# 島根原子力発電所 2 号炉 外部事象の考慮について 地滑り・土石流影響評価（コメント回答）

令和 2 年 5 月  
中国電力株式会社

## ■指摘事項（令和元年7月2日第739回審査会合）

ボーリング調査他位置図

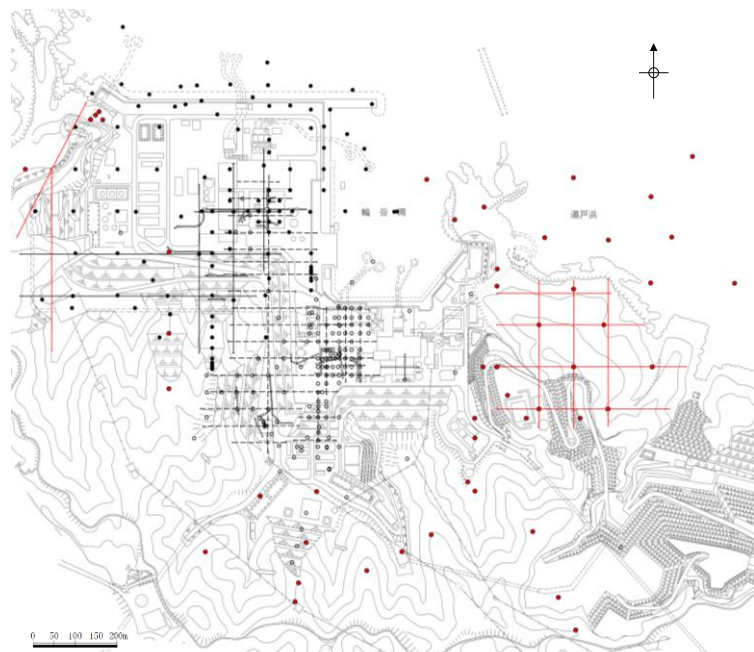
No.3 自社調査において判定した地滑り地形以外の斜面について、地滑りが発生しないとする根拠を判定プロセス、現地調査結果等を提示して説明すること。

- ・地滑りの影響評価フローに従い、国土地理院により撮影された複数の公開空中写真により、「地滑り地形の判読方法」に基づき敷地内を網羅的に地形判読を行った結果、抽出した地滑り地形以外の斜面について地滑りを示唆する地形的特徴は認められないことを確認した（P7, 56）。
- ・また、敷地において地質・地質構造を把握するため、文献調査、地表地質踏査を行うとともに、地表からの弾性波探査、ボーリング調査、試掘坑調査を実施した結果、抽出した地滑り地形以外の斜面において地滑りを示唆するすべり面等の構造は認められないことを確認した（P56）。
- ・以上のことから、自社調査において判定した地滑り地形以外の斜面について、地滑りは発生しないと考えられる（P56）。

- 国土地理院により撮影された複数の公開空中写真により、敷地内を網羅的に地形判読を行った結果、地滑りを示唆する地形的特徴は認められない。
- 文献調査の結果、地滑り地形は示されていない。
- 地表地質踏査の結果、P16に示す「現地調査における主な留意点、着眼点」より地滑りの特徴が認められない。
- 弾性波探査、ボーリング調査及び試掘抗調査の結果、地滑りを示唆する地層の不連続は認められないとともに、滑り面を示唆する粘土や角礫も認められない。
- 以上のことから、自社調査において判定した地滑り地形以外の斜面について、地滑りは想定されない。

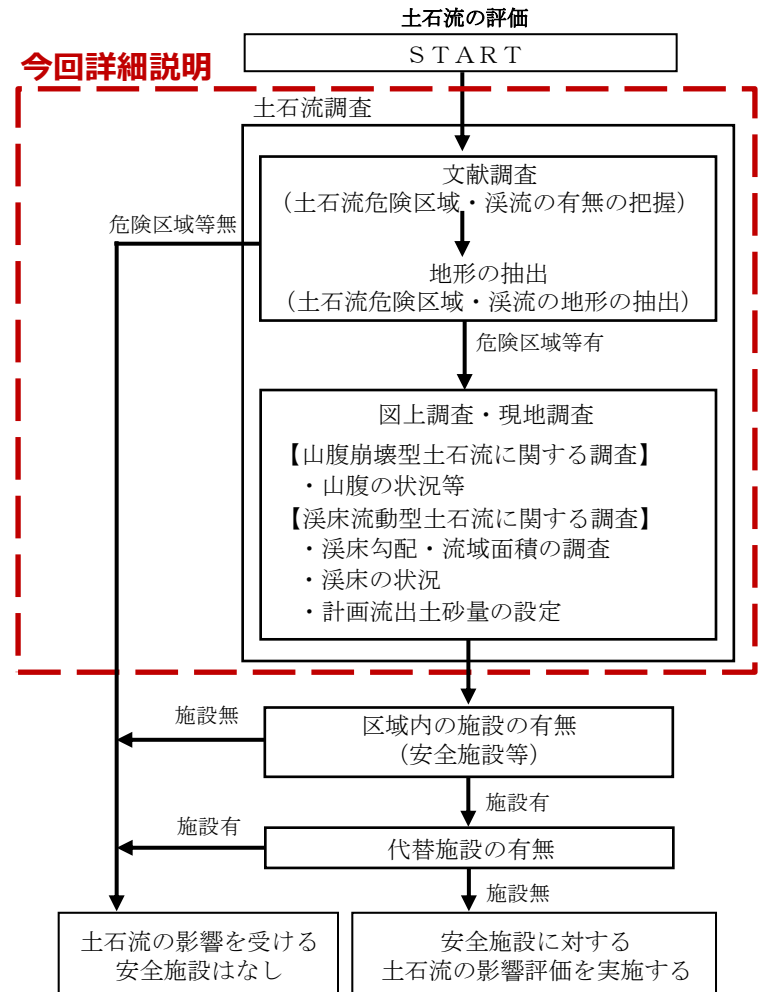
No.14 土石流に含まれる転石について、現地調査に基づき、寸法、数量等の状況を整理した上で、施設への影響評価の考え方を説明すること。

- ・各土石流危険渓流の基準点より上流に存在する転石の分布状況及び粒径を把握する調査を実施した（P93, P208~214）。
- ・確認された転石については、粒径0.5m未満となるよう小割を行う。
- ・土石流危険渓流に分布する転石は、土石流発生時に土砂に取り込まれて流下するものと考えられる。
- ・転石を含む土石流は各土石流危険区域に堆積するものとし、その土砂の高さは、小割後の転石の粒径を考慮し、0.5m以上となるよう設定する。

土石流危険渓流の調査フローチャート  
(土石流危険渓流および土石流危険区域調査要領（案），一部加筆)

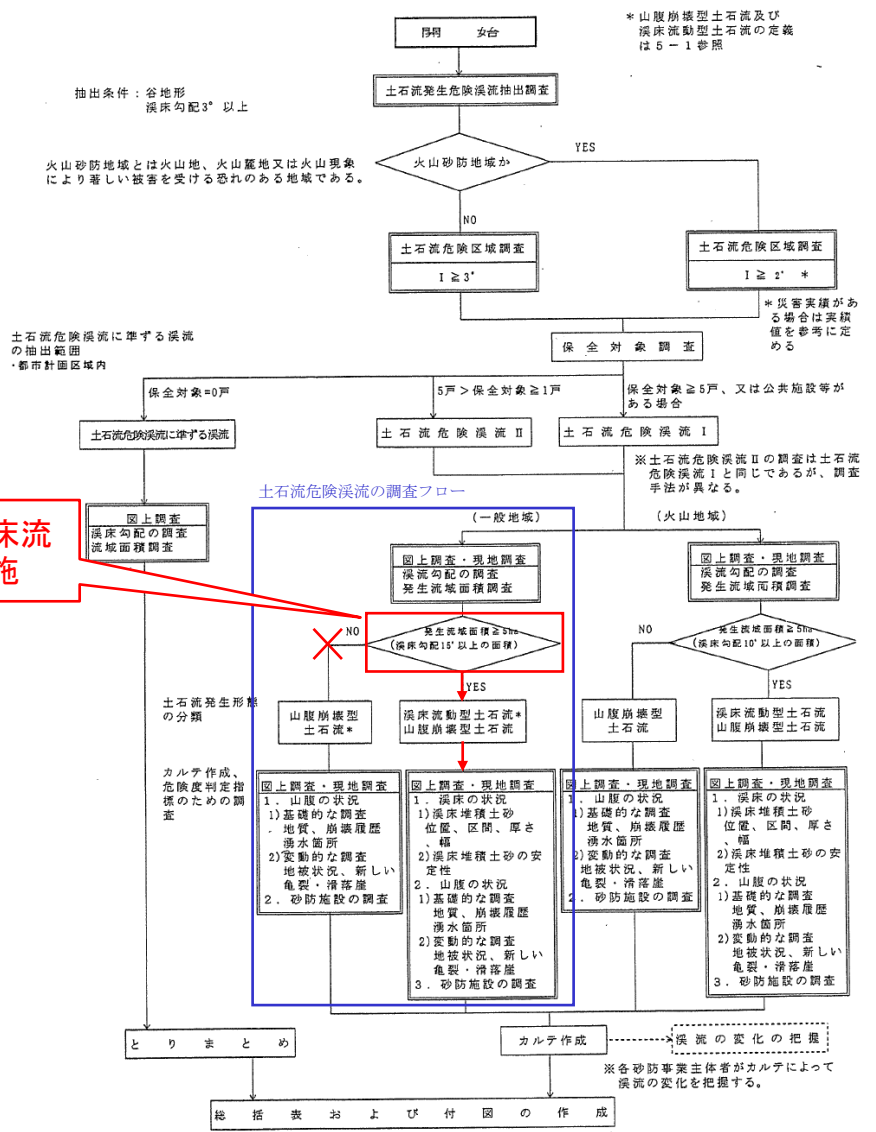
No.8 発生流域面積が0.05km<sup>2</sup>未満となる流域において溪床流動型土石流が発生する可能性が低いとする判断基準を土石流評価フローに反映すること。

- 「調査要領（案）」（旧建設省，平成11年）に示された土石流危険渓流の調査フローを右図に示す。
- 上記資料では，発生流域面積が0.05km<sup>2</sup>未満の箇所について溪床流動型土石流を評価しないとしているが，ここでは発生流域面積の大小にかかわらず，評価対象とした。

発生流域面積の大小にかかわらず，溪床流動型土石流の図上調査・現地調査を実施

## 人工改変等に伴う土砂量の取り扱いについて

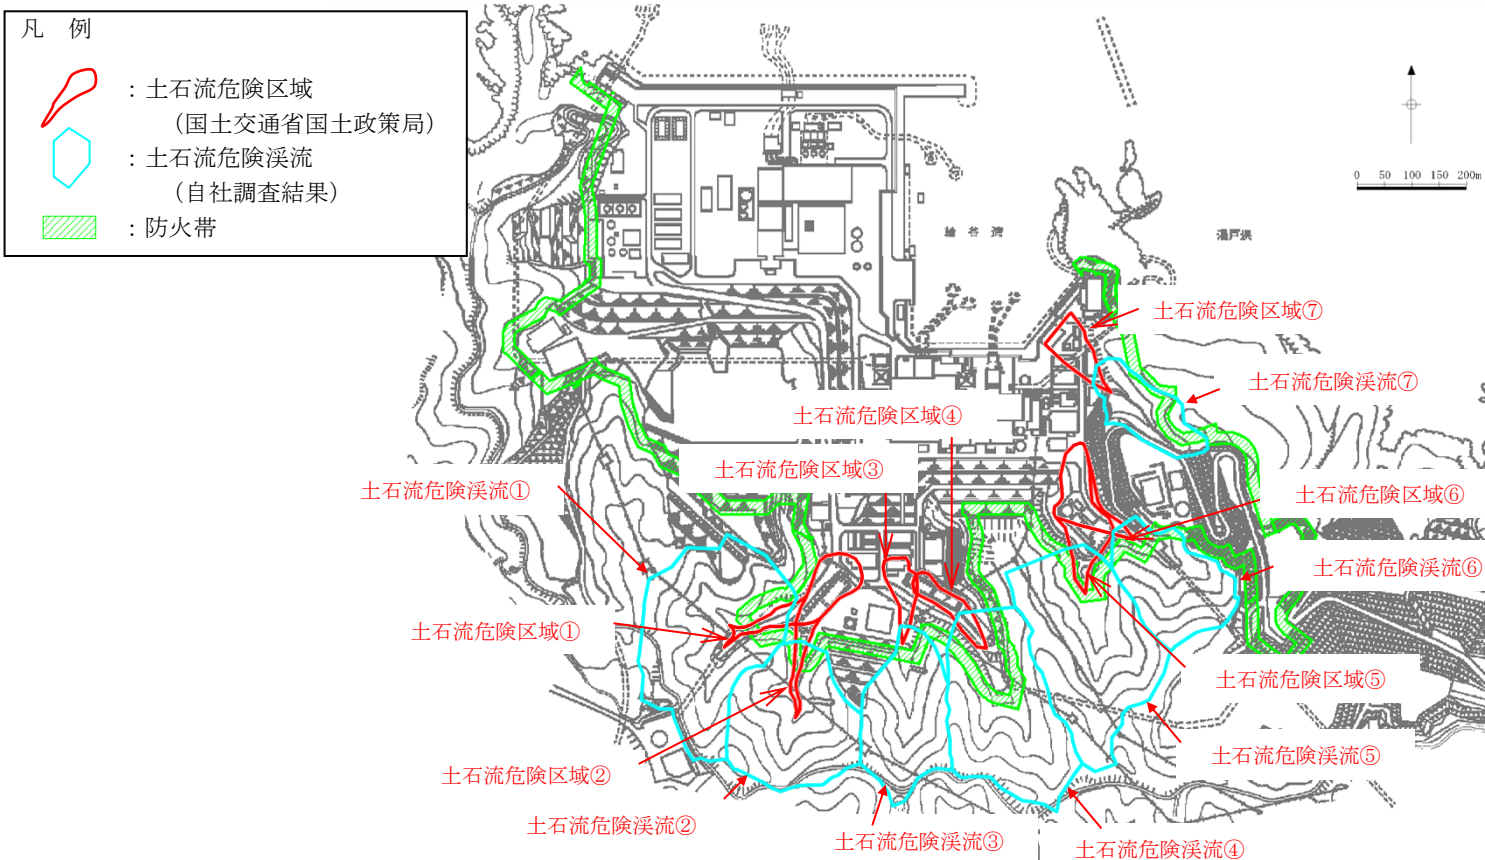
No.9 土石流危険溪流にある防火帯の施工範囲における土砂量の取り扱いについて考え方を示すこと。

・現地調査（平成27～28年）以降、一部の土石流危険溪流において防火帯設置に伴う改変や敷地造成により山腹形状の改変が施されているが、流域面積を減少する改変であること、地山を不安定化させる改変ではないことから、現地調査を実施した平成27～28年の地形・地質状況に基づき土砂量の評価を行った（P67～68）。

- 土石流調査については、現地調査を実施した平成27～28年の地形・地質状況に基づき評価を行う（令和元年に補足調査を実施）。
- 現地調査（平成27～28年）以降、一部の土石流危険渓流において防火帯設置に伴う改変や敷地造成による山腹形状の改変が施されている。これらは、いずれも流域面積を減少する改変であること、地山を不安定化させる改変ではないことから、現地調査を実施した平成27～28年の地形・地質状況に基づき土砂量の評価を行う。
- 防火帯及び土石流危険渓流の位置関係を示す。

## 4. 1 土石流調査結果 現地調査（横断測線の設定）

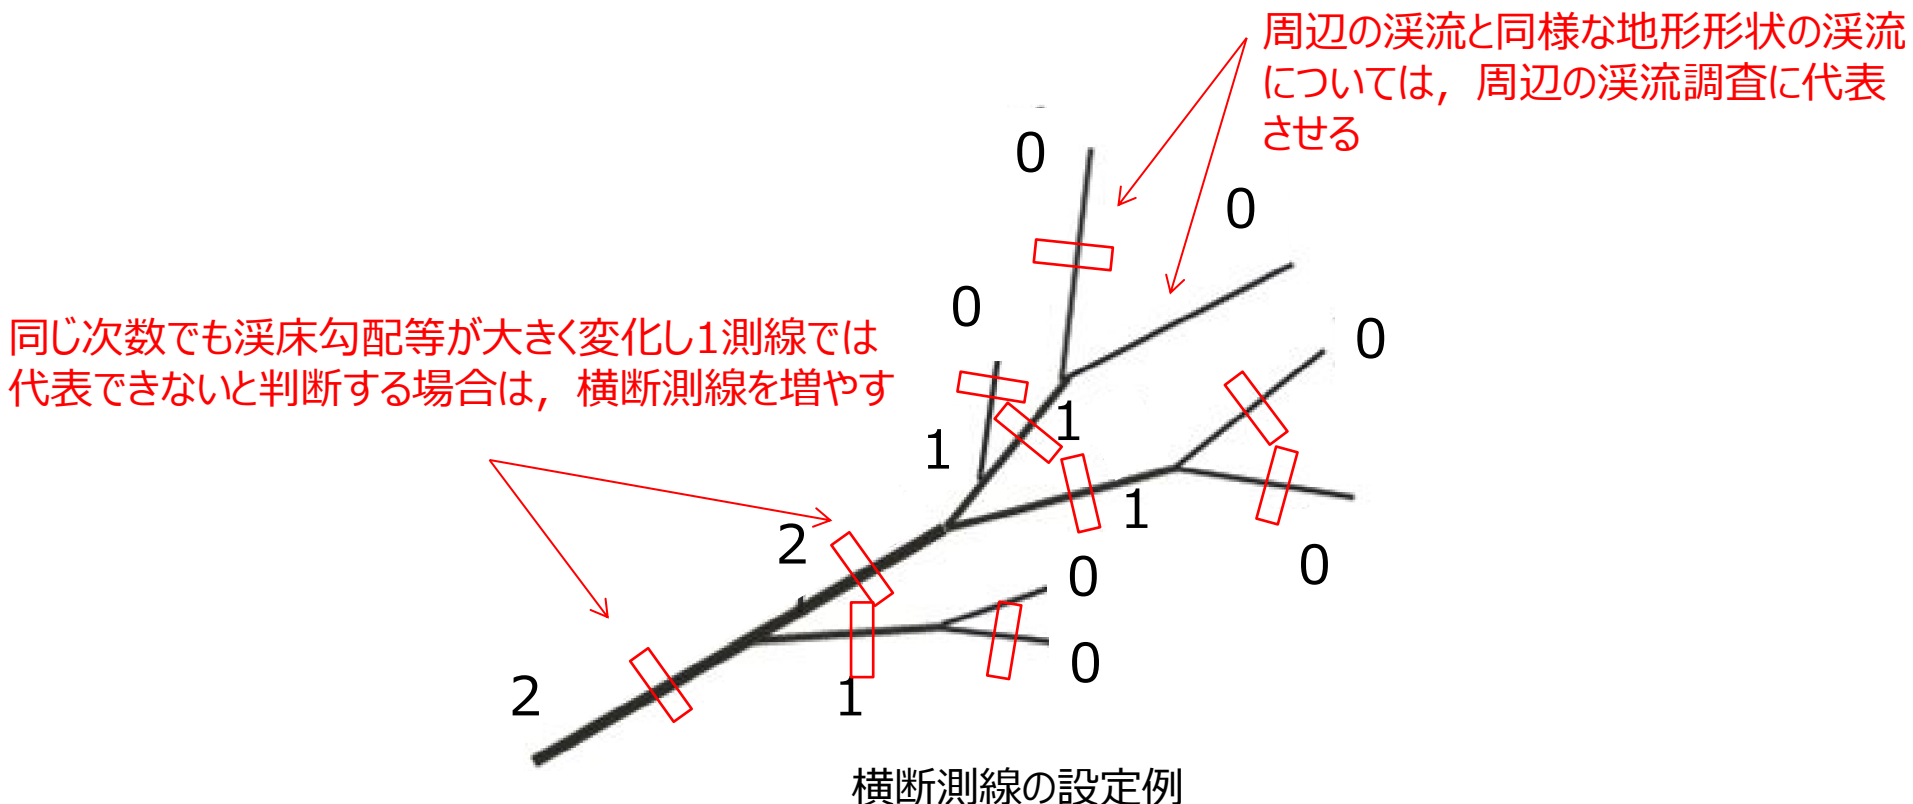
No.11 測点位置及び簡易貫入試験結果を踏まえた土石流影響評価の考え方について説明すること。

- ・堆積土砂の分布等を踏まえ谷を代表すると考えられる横断測線位置において、簡易貫入試験を実施し、簡易貫入試験により確認した侵食深を基に移動可能土砂量を算出した（P82～85, P97～187）。
- ・横断測線は、谷次数毎に1測線を基本とするが、溪床勾配や溪床の断面が大きく変化し1測線では代表できないと判断する場合（例えば、土石流危険溪流⑤B-3-A測点）は、横断測線を追加した（P82, P153～170）。
- ・侵食深の確認のため、簡易貫入試験は、0次谷以外の谷を対象に横断測線位置及び横断測線位置から谷筋の縦断方向へ上下流に約5m離れた位置の延べ3箇所を実施した（P83, P97～187）。

- 横断測線位置は、堆積土砂の分布等を踏まえ谷を代表すると考えられる位置とした。
- 横断測線は、谷次数毎に1測線を基本とするが、溪床勾配や溪床の断面が大きく変化し1測線では代表できないと判断する場合は、横断測線を増やした。横断測線を増やした谷については、横断測線が代表する溪流の延長を見直した。また、図上調査結果及び現地調査の結果、周辺の溪流と同様な地形形状（溪床勾配、谷幅、斜面状況）の溪流については、周辺の溪流の調査結果に代表させた。

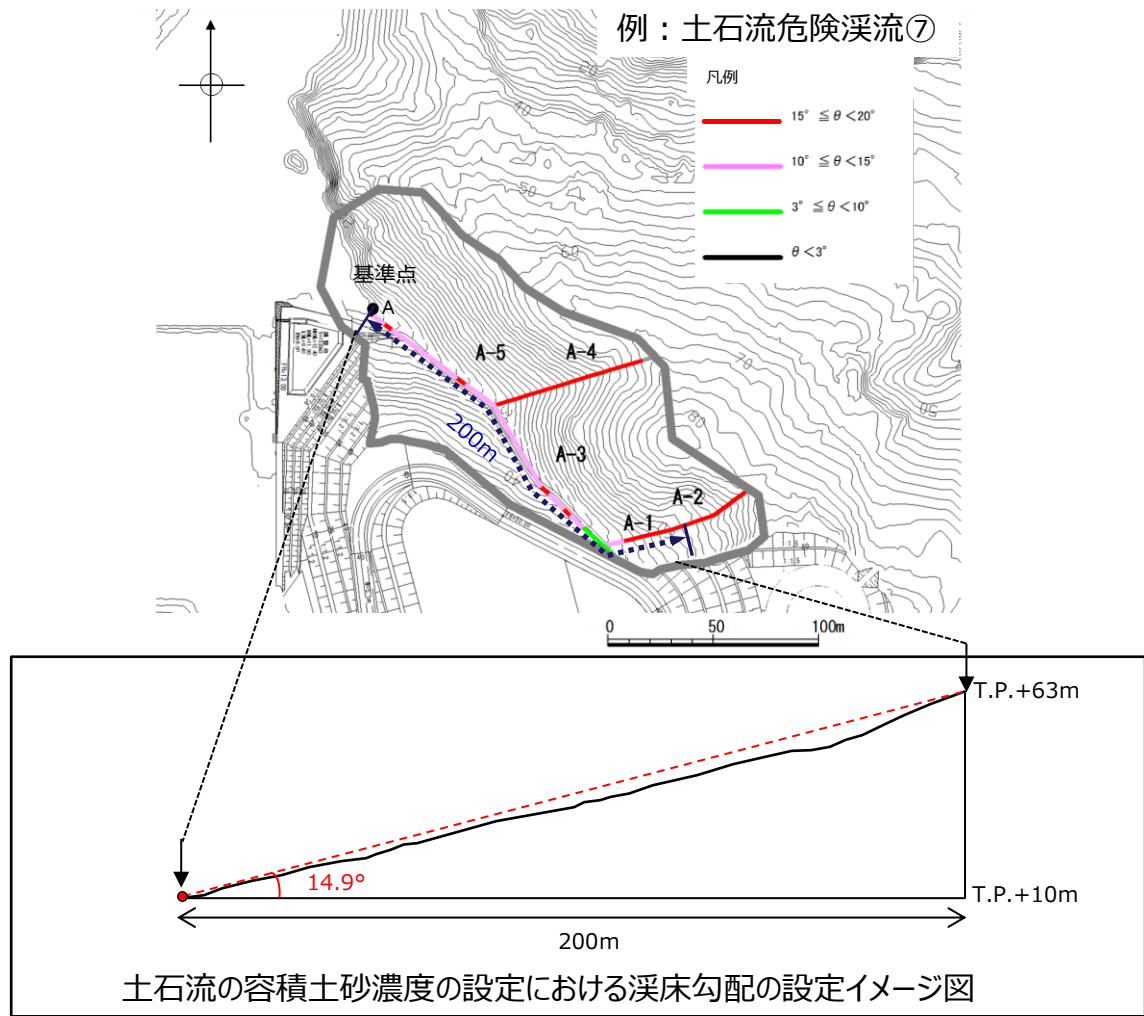
No.12 100年確率24時間雨量を271mmと評価している点について、松江の過去の月最大24時間降雨量が307mmであることを踏まえて、日雨量観測記録と確率統計解析の考え方を説明すること。

・運搬可能土砂量の算出に用いる計画規模の24時間雨量は、既往評価では、砂防指針に基づき100年超過確率24時間雨量（271mm（観測地点「恵曇，鹿島」））を用いていたが、観測地点「松江」で100年超過確率24時間雨量（観測地点「恵曇，鹿島」）を上回る既往最大観測記録（306.9mm）が得られていることを踏まえ保守的に306.9mmと設定した（P86～90）。

計画規模の24時間雨量は、砂防指針によると100年超過確率24時間雨量を用いるとされているが、観測地点「松江」で100年超過確率24時間雨量（観測地点「恵曇，鹿島」）を上回る年最大24時間降水量の既往最大観測記録（306.9mm）が得られていることを踏まえ、計画規模の24時間雨量を保守的に306.9mmと設定した。
